Accordo di avvalimento sottoscritto con Autorità di Bacino Distrettuale Appennino Settentrionale. Adozione della variante al piano di bacino dell'Ambito 15 relativo all'aggiornamento delle fasce di inondabilità del torrente Recco in località Molino Nuovo, in comune di Avegno (GE).

Decreto del Direttore Generale

codice AM-3377
anno 2019

Stralcio Relazione idraulica Ambito 15

Figura 2: Carta delle fasce di inondabilità t. Recco – piano adottato

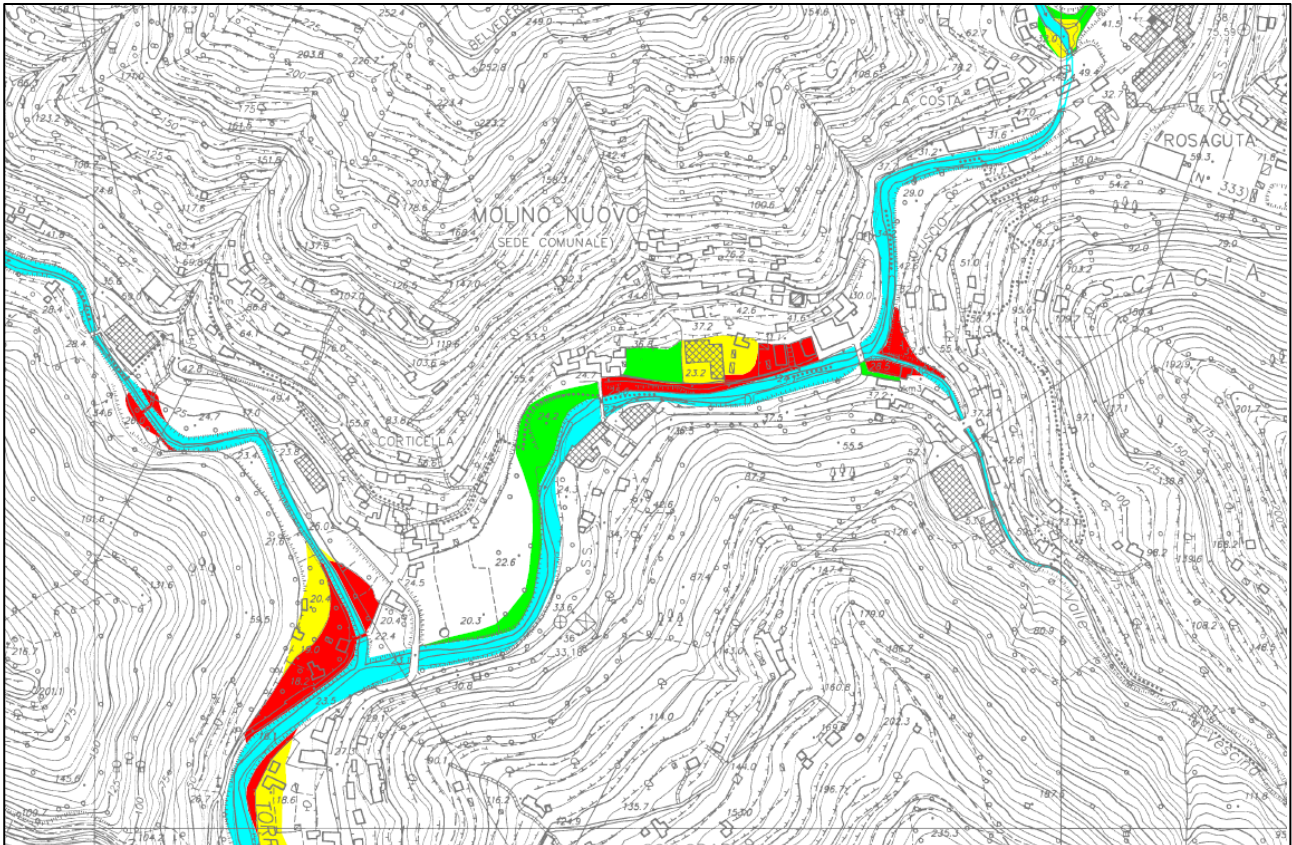
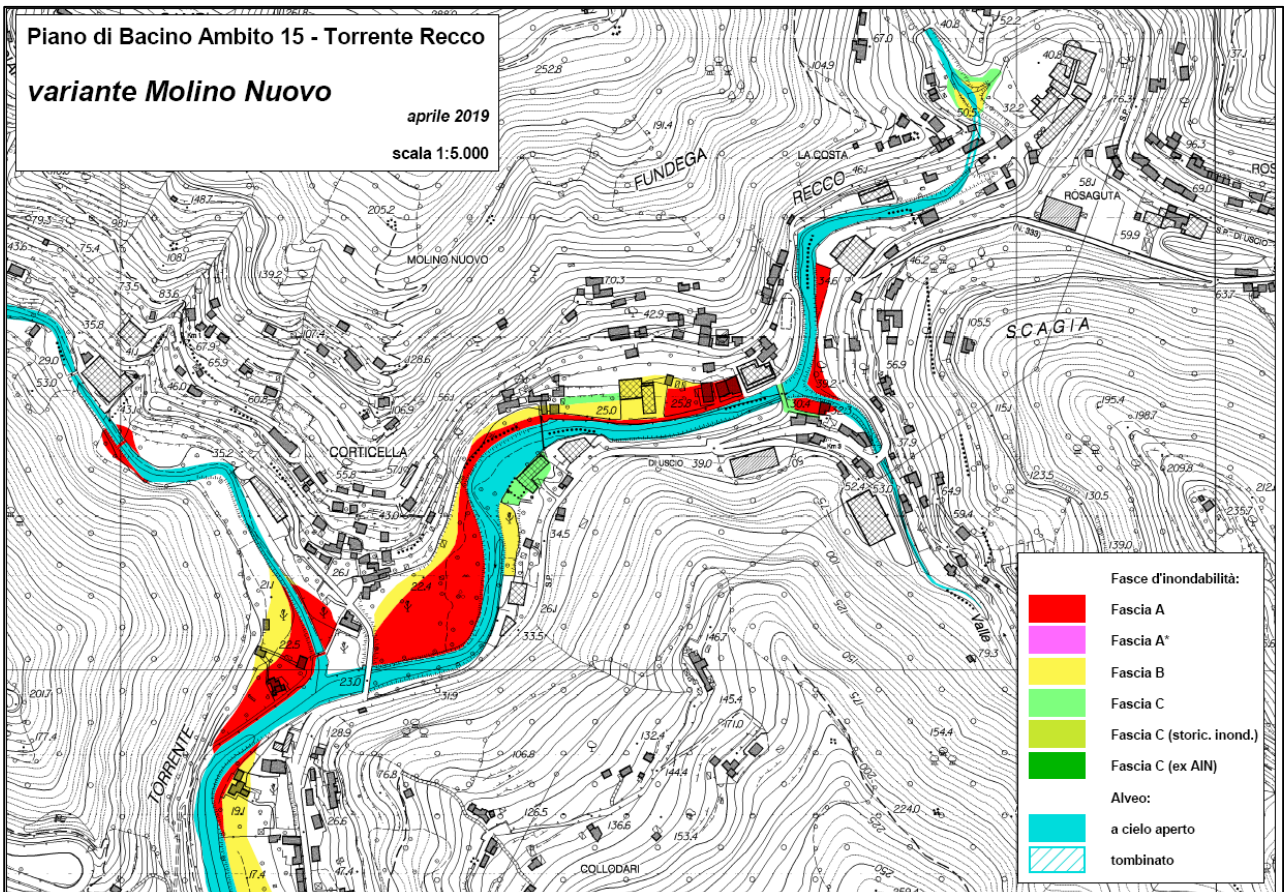
il torrente Recco, nel tratto in località Molino Nuovo, ha beneficiato negli ultimi anni di alcuni interventi volti a migliorare il deflusso della corrente che non sono ancora stati recepiti nel piano di bacino.

Partendo da monte, subito a valle della confluenza con il rio Vescina, è stato rifatto nel 2012 il ponte carrabile di accesso alla località Molino Nuovo, con una nuova struttura a campata unica e con nuove spalle che hanno permesso di regolarizzare la sezione di deflusso, eliminando il restringimento presente.

Poco più a valle, nel 2010, è stata demolita la passerella pedonale ubicata in corrispondenza della sezione RE-S40 sulla carta di ubicazione delle sezioni idrauliche del piano.

Inoltre, nell'ansa ubicata subito a valle, oggetto negli anni '90 di un riempimento abusivo, si sono verificati fenomeni di erosione nel tempo del materiale ivi abbandonato, con conseguente modifica della morfologia fluviale, con particolare evidenza rispetto alla posizione dell'alveo attuale come individuata nel piano di bacino.

Pertanto è stato predisposto uno studio idraulico aggiornato del torrente Recco nel tratto compreso tra la confluenza con il rio Vescina e il torrente Arbora, al fine di recepire il nuovo stato dei luoghi. In particolare, è stata aggiornata la geometria delle sezioni utilizzate nella modellazione idraulica, sulla base del rilievo realizzato per la realizzazione del nuovo ponte, nonché, al fine di migliorare la definizione delle fasce di inondabilità, sono state aggiunte al modello nuove sezioni, estratte dal rilievo LIDAR realizzato dal Ministero per l'Ambiente nell'ambito del Piano Straordinario di Telerilevamento Ambientale (PST-A).

Le verifiche idrauliche sono state sviluppate con un modello monodimensionale in moto permanente, realizzato tramite il software HEC-RAS; il nuovo tratto è stato inserito nel modello completo già esistente nel piano di bacino, mantenendo pertanto le stesse impostazioni e gli stessi parametri di calcolo.

Sulla base dei risultati delle verifiche idrauliche sono state aggiornate le aree inondabili; in corrispondenza dell'abitato vengono sostanzialmente confermate le fasce del piano vigente, mentre più a valle viene inserita nelle aree inondabili un'ampia zona golenale in sponda destra, non insediata.
